**PNRR - MISURA M5C2 INVESTIMENTO 2.1 RIGENERAZIONE URBANA
RIQUALIFICAZIONE DELL'AREA VEGLIO "AMBITO URBANO 4.4 VEGLIO"
CON SISTEMAZIONI ESTERNE E REALIZZAZIONE DI ALLOGGI DI EDILIZIA
RESIDENZIALE PUBBLICA E SERVIZI (ASPI) - (COD. OPERA 4924)**

Elaborato **Relazione Tecnica Integrativa**

Il presente documento costituisce la risposta alla richiesta di integrazioni pervenute con note della Città Metropolitana di Torino prot. n. 00002935 del 13.03.2023 e dall'Agenzia Regionale Protezione Ambiente Piemonte, pratica F06_202 3 00687, del 17.03.2023 nell'ambito della proposta di variante al Progetto Operativo di Bonifica della componente suolo e sottosuolo ricompreso nella "Riqualficazione dell'Area Veglio" – Ambito Urbano 4.4 Veglio".

Figura 2.1: Punti di prelievo dei campioni per la caratterizzazione del terreno al termine delle attività di scavo

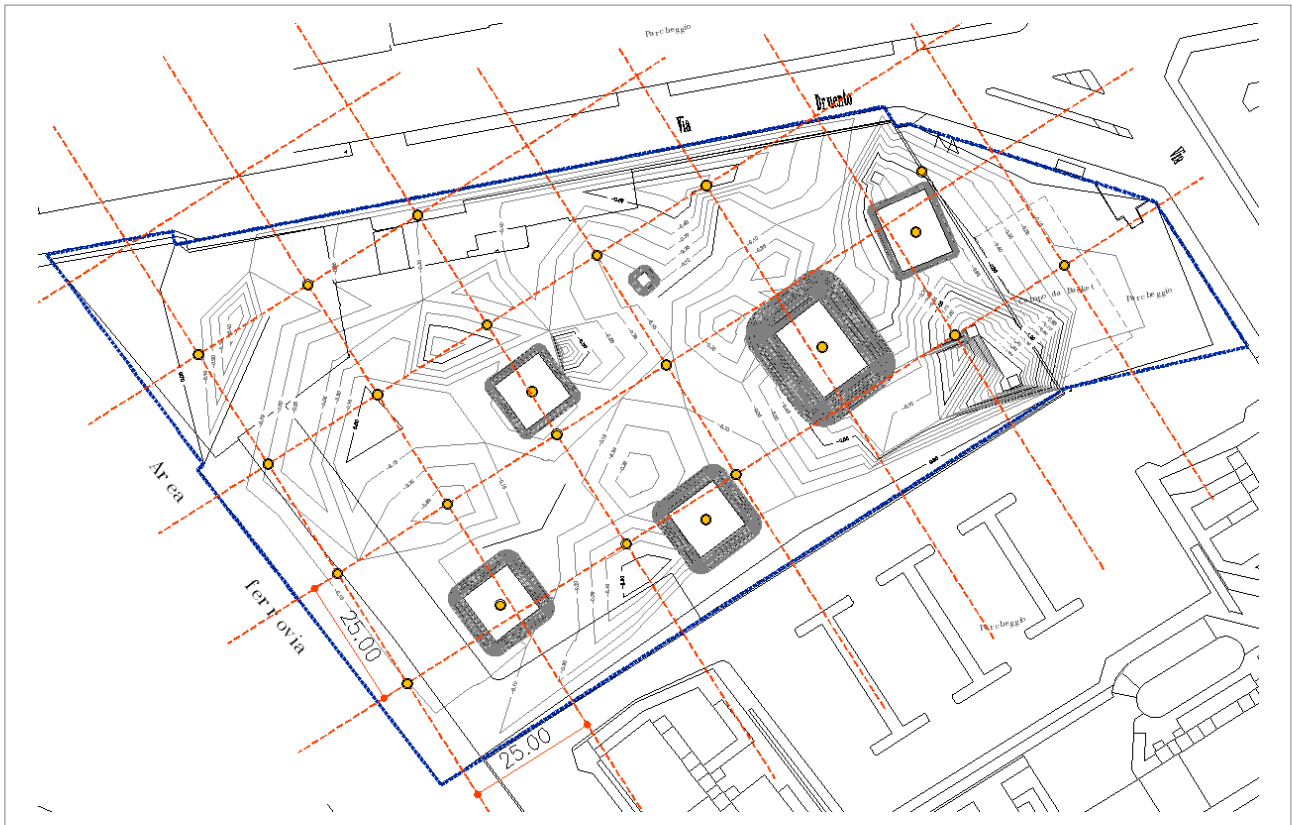
3. Non risulta chiaro se sia stato mantenuto il prelievo dei campioni di collaudo, previsti nella versione precedente della variante al POB, già oggetto della conferenza dei servizi svoltasi in data 14/10/2022, a seguito della prevista rimozione dei rifiuti rilevati in sito, tra cui figurano anche alcuni serbatoi interrati. Si ricorda a tal proposito che risulta necessario procedere a tali collaudi ove si rimuovano rifiuti posti a stretto contatto con una matrice ambientale (terreno o acqua sotterranea).

Ciononostante, al fine di recepire l’osservazione degli Enti di controllo e valutare lo stato di qualità del terreno al termine delle fasi di escavazione è stata prevista una campagna di caratterizzazione prima della posa dei geosintetici; questa consterà nell’esecuzione di n.23 prelievi di terreno da sottoporre ad analisi di laboratorio per il confronto con le CSC della Tabella 1 del D.Lg.s 152/06. Saranno ricercati i parametri oggetto di superamento nella precedente campagna di caratterizzazione (Metalli, IPA, PCB e Idrocarburi).

La posizione dei sondaggi è stata prevista secondo i seguenti criteri:

- posizionamento di un punto nel fondo scavo di ciascun hot spot;
- posizionamento all'intersezione di una maglia con spaziatura di 25 m nelle due direzioni nelle aree esterne agli scavi degli hot spot.

In figura seguente è riprotata una planimetria del sito con indicazione dei punti di campionamento.

Figura 3.2: Particolare della struttura di MISP in corrispondenza della platea di fondazione dell'edificio e della vasca di raccolta e stoccaggio delle acque meteoriche superficiali

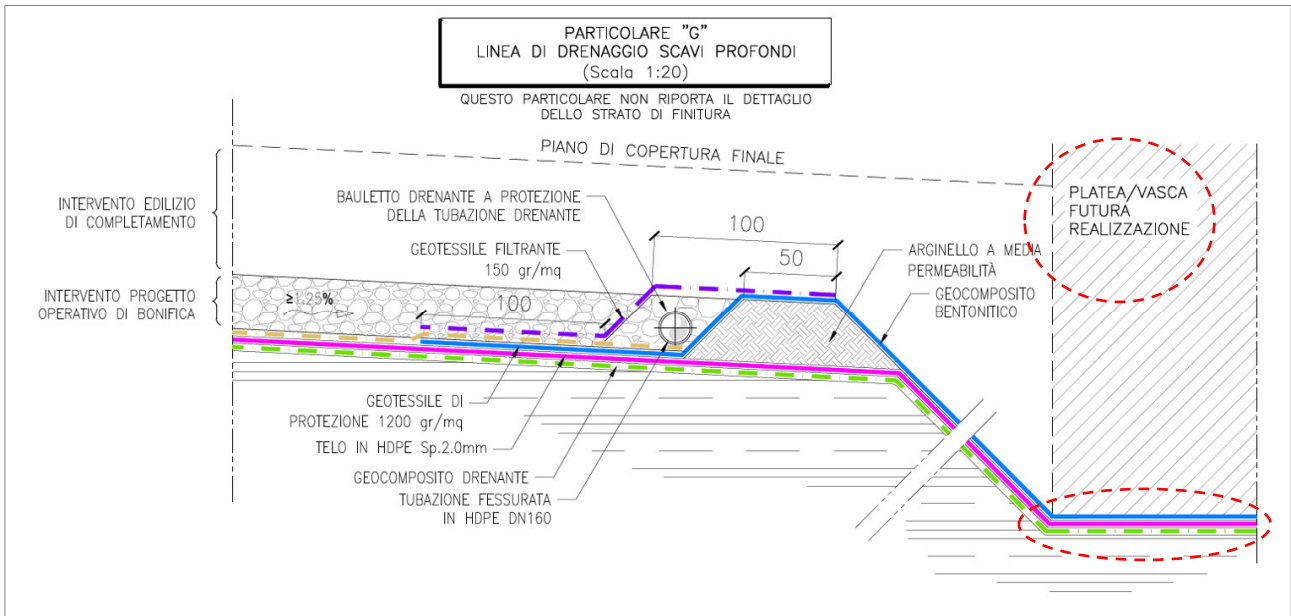
Nel documento si parla di una vasca che sarà sfruttata per la raccolta delle acque ad uso irriguo. Parrebbe trattarsi di una vasca di nuova realizzazione da ubicarsi nell'ex Lotto 3 (zona del campo da basket/posteggio) e sarebbe opportuno conoscerne le caratteristiche, nonché il rapporto con il progetto di Messa in Sicurezza Permanente. In particolare, si vorrebbe capire la profondità dello scavo e come il capping interferirà con il manufatto. La vasca, infatti, verrà ricavata all'interno del terreno contaminato la cui lisciviazione potrebbe comportare un impatto sulla falda. Si ritiene opportuno valutare, a valle della stessa, se non presente, l'installazione di un piezometro di controllo che attesti, nel tempo, l'assenza di impatto sulle acque sotterranee.

Come desumibile dalla Tavola D15, ed in particolare dal particolare "G" (v. Figura 3.2), alla stregua della platea di fondazione dell'edificio, l'opera sarà realizzata **al di sopra del pacchetto di impermeabilizzazione**, quindi non sarà "ricavata all'interno del terreno contaminato" e non avrà alcuna interazione con quest'ultimo, escludendo qualsiasi "rischio di lisciviazione" in grado di "comportare un impatto sulla falda".

Al fine di perseguire il criterio di massima cautela, così come previsto per l'area di realizzazione della futura platea di fondazione dell'edificio, è stato inserito un ulteriore strato di protezione costituito da un geocomposito bentonitico in grado di occludere eventuali fori o modeste lacerazioni del telo (in ogni caso altamente improbabili alla luce delle modalità di posa, dei collaudi eseguiti sul telo e dalla presenza di un geotessile di protezione ad alta grammatura).

Figura 3.5: Planimetria piano di riprofilatura e deflusso delle acque di infiltrazione

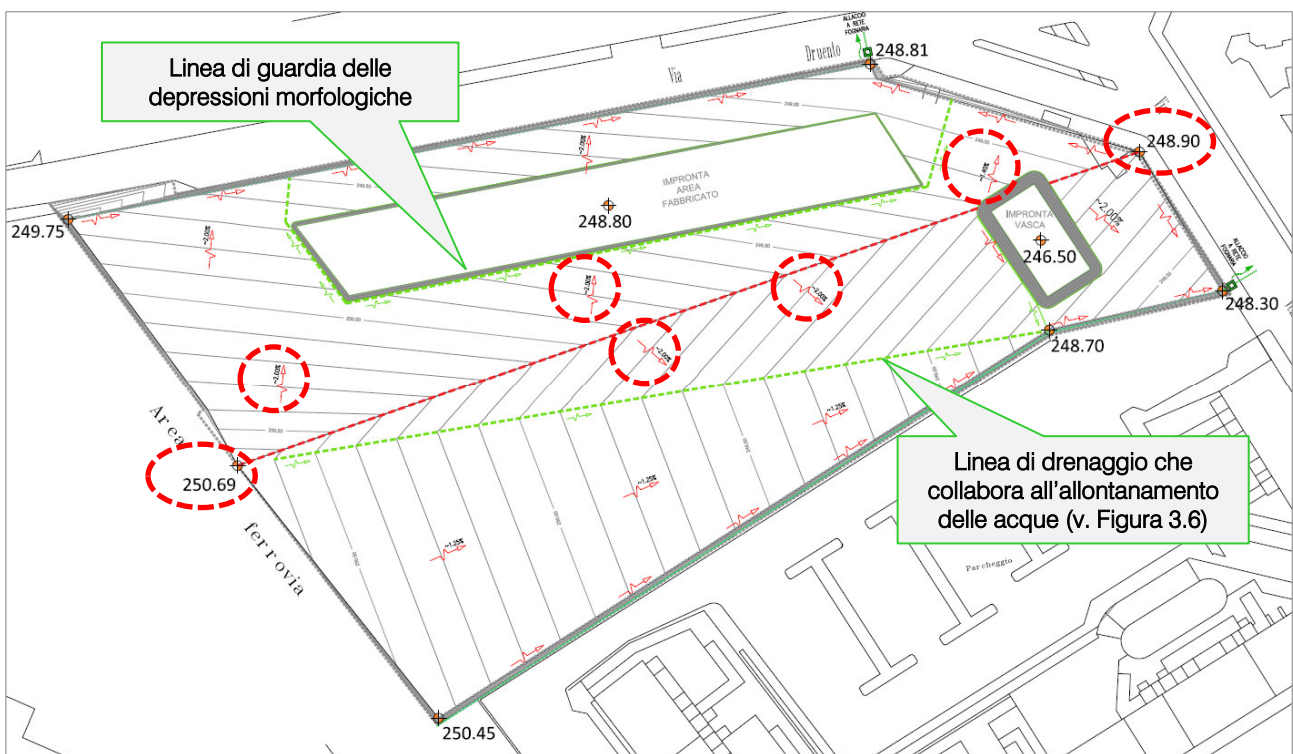
Da un punto di vista progettuale, si osserva, che la profilatura che di norma viene data ai capping è a “*schiena d’asino*”, tale cioè da allontanare le acque meteoriche verso la periferia della massa contaminata con regimazione delle stesse acque mediante canalette di scolo poste al perimetro. In questo caso, dalle sezioni di progetto, non risulta evidente tale configurazione, inoltre i tubi inseriti nello strato drenante al fine di allontanare le acque meteoriche risulterebbero incassati in trincee. Per quanto possa farsi affidamento sulla tenuta del telo in HDPE che garantisce l’impermeabilizzazione, l’eventuale lacerazione del telo porterebbe le acque piovane a concentrarsi nella porzione del sito che si vuole isolare. Sarebbe opportuno che fosse spiegata la ragione di tale scelta progettuale.

Il progetto prevede in ogni caso l’allontanamento delle acque dalla zona centrale verso il perimetro del sito e non prevede la concentrazione delle stesse in un impluvio centrale.

Quanto appena affermato è desumibile dall’osservazione della seguente Figura 3.5, ovvero una rielaborazione grafica della TAVOLA D13 del POB versato in atti, in cui è evidenziato il displuvio centrale – con linea rossa tratteggiata – e le linee di flusso che sono dirette verso la zona periferica.

Sul lato **nord** dell’area sono state disposte delle linee “*di guardia idraulica*” – evidenziate con linee tratteggiate verdi – per la presenza della depressione morfologica, resa necessaria per la successiva posa della platea di fondazione dell’edificio prevista dal progetto edilizio.

Sul lato **sud**, oltre ad una linea drenante “*di guardia idraulica*” del tutto simile a quella del lato nord, è presente una linea di deflusso che collabora all’allontanamento delle acque; questa è stata resa

Figura.3.7: Tipologico dell'ancoraggio dei teli geosintetici su manufatti esistenti (stralcio della Tavola D15)

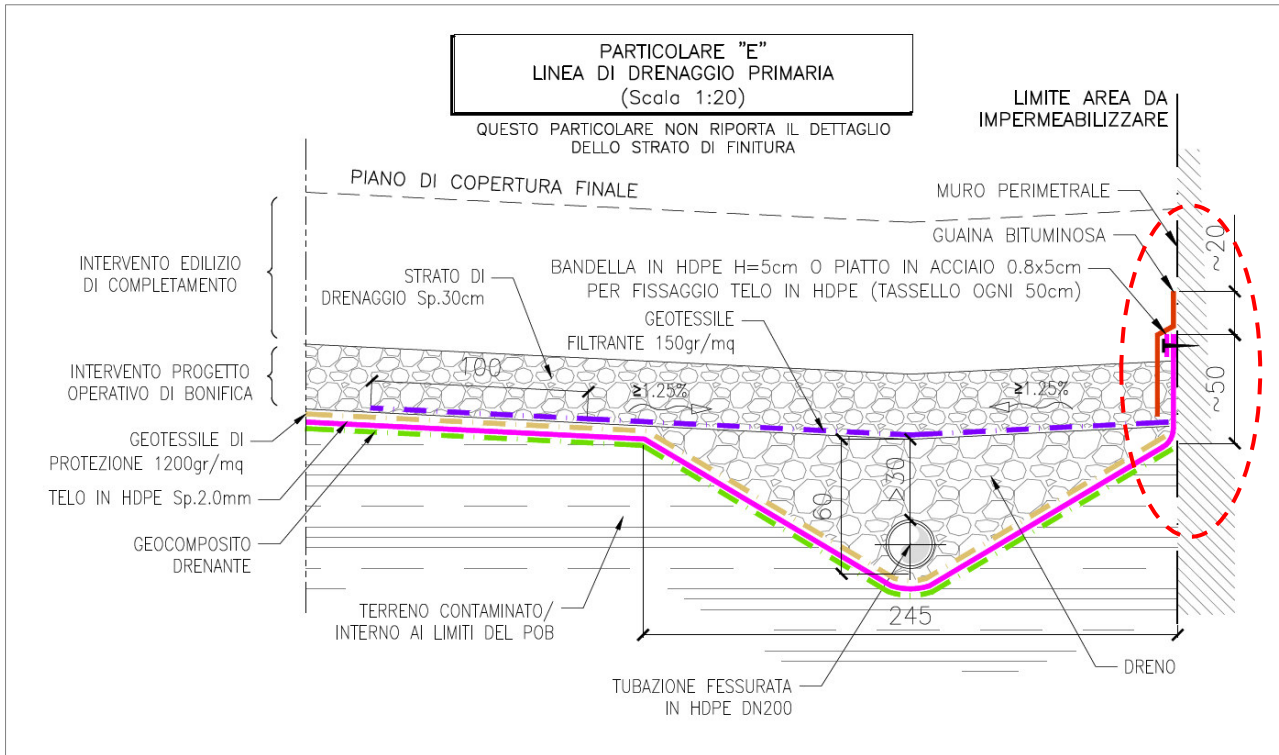
Si chiedono inoltre, dettagli sulle modalità di sovrapposizione e di saldatura dei teli in HDPE, in particolare nelle zone di interferenza con i manufatti presenti in sito. Tali accorgimenti dovranno garantire dall’infiltrazione.

Per ciò che concerne le zone di interferenza con i manufatti esistenti si rimanda ai contenuti della TAVOLA D15 dei particolari costruttivi della quale si ripropone uno stralcio nella seguente Figura.3.7. L'ancoraggio **con i manufatti esistenti**, contro pareti o strutture fuori terra come il muro perimetrale, sarà garantita attraverso la seguente procedura realizzativa:

- verifica dell'integrità della superficie ed eventuale ripristino della stessa;
- posa della geomembrana in HDPE fino alla parete della struttura esistente e rivolto sul manufatto per una altezza non inferiore a 50 cm dal piano di posa dei teli;
- ancoraggio di una striscia di telo in HDPE da 2,0 mm contro la struttura al di sopra del piano di posa tramite chiodatura con tasselli da 6÷10 mm a passo 0,5 m su barra in acciaio zincato o bandella in HDPE avente altezza non minore di 5 cm.
- posa del geocomposito drenante fino al limite del manufatto esistente;
- installazione di guaina bituminosa a protezione dell'ancoraggio;
- riporto di materiale drenante fino a +30 cm dal piano di posa dei geosintetici;
- posa del marker di separazione;
- completamento dello strato finale in terreno vegetale o in materiale geotecnica mente idoneo ai carichi trasmessi in superficie.

Il particolare riportato in Figura.3.7 è riferito al caso specifico del muro perimetrale, ma potrà essere applicato a tutte le interazioni della MISP con strutture presenti in situ o di nuova progettazione.

Figura 3.8: Particolare dei cumuli di rifiuti con copertura con teli in LDPE a protezione dalle precipitazioni e dalla produzione di polveri

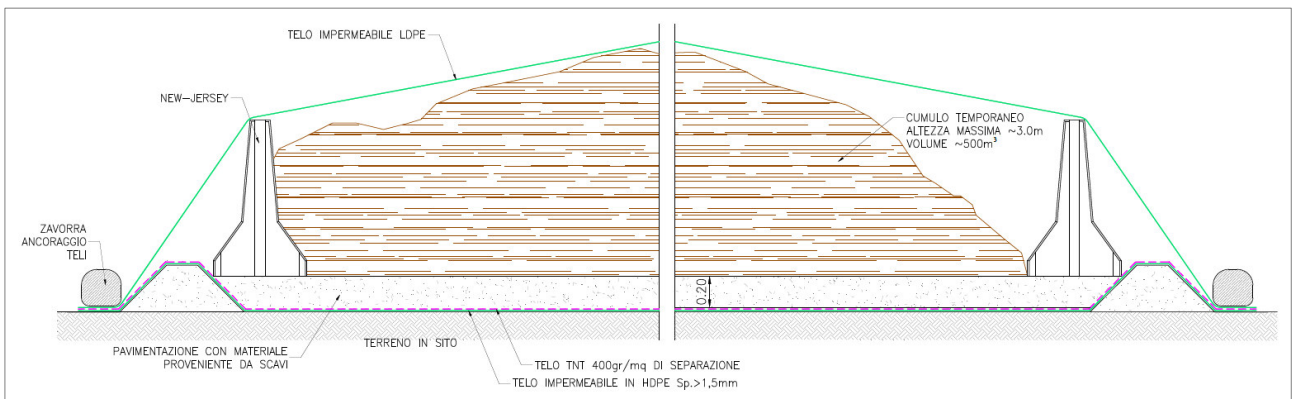
È necessario prevedere la mitigazione degli impatti legati al cantiere, produzione di polveri, potenzialmente interessate, in primis, dalla presenza di amianto. A questo proposito andrà presentato un piano di monitoraggio preliminarmente condiviso con Arpa, che contenga anche un piano per l'abbattimento di tali polveri, con le tecniche che si prevede di adottare, l'ubicazione dei dispositivi, ecc. Se possibile, e dove previsto dalla normativa, anche prevedere di mitigare gli altri impatti legati alla presenza del cantiere (rumore, viabilità, pulizia dei camion che trasportano rifiuti, ecc.)

Al fine di ridurre al minimo gli impatti legati alla produzione di polveri sono previsti i seguenti accorgimenti operativi:

- copertura dei cumuli dei rifiuti nelle baie di stoccaggio e caratterizzazione (v. Planimetria di cantierizzazione, TAVOLA D16). La posizione dei cumuli è indicata nella medesima planimetria;
- bagnatura dei cumuli dei "riporti" scavati e stoccati *in situ*;
- in condizioni meteo particolarmente avverse (i.e. per il caso in esame periodi siccitosi e ventosi), utilizzo di fog cannon per l'abbattimento delle polveri prodotte nelle fasi di scavo.
